Autorité environnementale

**Avis délibéré de l'Autorité environnementale sur le
projet de suppression du passage à niveau (PN) N°24
à Herrère (64)**

n°Ae: 2013-111

Plan général des travaux

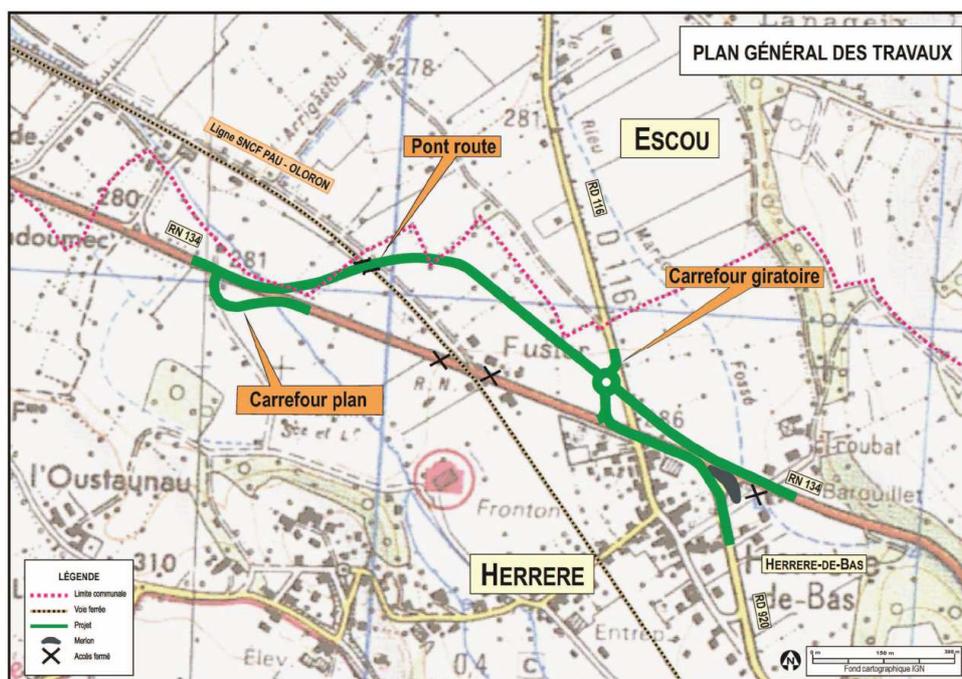
La hauteur du pont-route a été déterminée de façon à permettre « l'électrification future de la ligne » (p. 35 du dossier d'enquête publique), ce qui surélève significativement le rétablissement routier, et augmente les dimensions des remblais nécessaires. D'autre part, l'ouvrage est conçu de manière à éviter des tassements du sol sous les rails. L'analyse qui a conduit à imposer au projet ces contraintes n'est pas présentée.

Pour la bonne information du public, l'Ae recommande que soient présentées les contraintes d'exploitation de la voie ferrée dont découle l'exigence de neutraliser les tassements du sol sous celle-ci. De même, elle recommande que soient exposées les raisons qui justifient l'anticipation d'une électrification future de la voie, laquelle produit un dimensionnement plus large du pont et des remblais, et donc des impacts augmentés.

L'adaptation de tracé retenue côté ouest. En bleu le tracé initial, en noir la sous-variante retenue, qui évite deux parcelles identifiées comme prairies de fauche, en orange. Annexe 2 au dossier de DUP, p. 64.

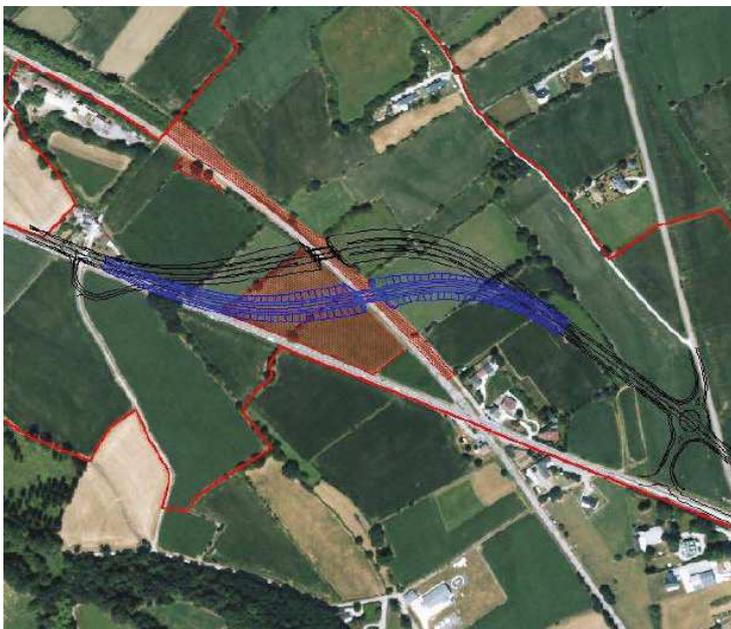
Si l'Ae est sensible à cette démarche d'évitement, elle remarque néanmoins que la qualification en « prairie de fauche » ou en « pâture mésophile » d'une même parcelle est susceptible d'évoluer à l'échelle de quelques années, selon l'usage qu'aura choisi d'en faire son exploitant (voir la photographie aérienne suivante, datant de 2008). Il lui semble donc que, dans le cadre de l'établissement d'une infrastructure qui consommera ces espaces pour plusieurs décennies au moins, les prairies de fauche et pâtures devraient être considérées comme de valeurs équivalentes.

L'Ae remarque aussi que le tracé retenu en substitution du tracé initial se traduit par une consommation d'espaces supérieure (le linéaire du rétablissement est augmenté) et une atteinte plus forte aux haies présentes sur le site. Il implique aussi un raccordement du rétablissement sur la RN 134 actuelle au-delà du ruisseau du Moulias (en bleu ci-dessus), donc un raccordement de l'ex-RN, transformée en voie de desserte en impasse, repoussé lui aussi au-delà de ce ruisseau (voir le plan général des travaux présenté en 1.2). La traversée du ruisseau par deux chaussées plutôt qu'une augmente l'impact du projet sur celui-ci¹¹, ce à quoi s'ajoute une consommation d'espaces accrue.

L'Ae recommande que la comparaison des sous-variantes 3b et 3c soit faite en attribuant aux pâtures mésophiles et aux prairies de fauche des valeurs équivalentes, et sans négliger les différences d'impact de ces sous-variantes au niveau de la traversée du ruisseau du Moulias.
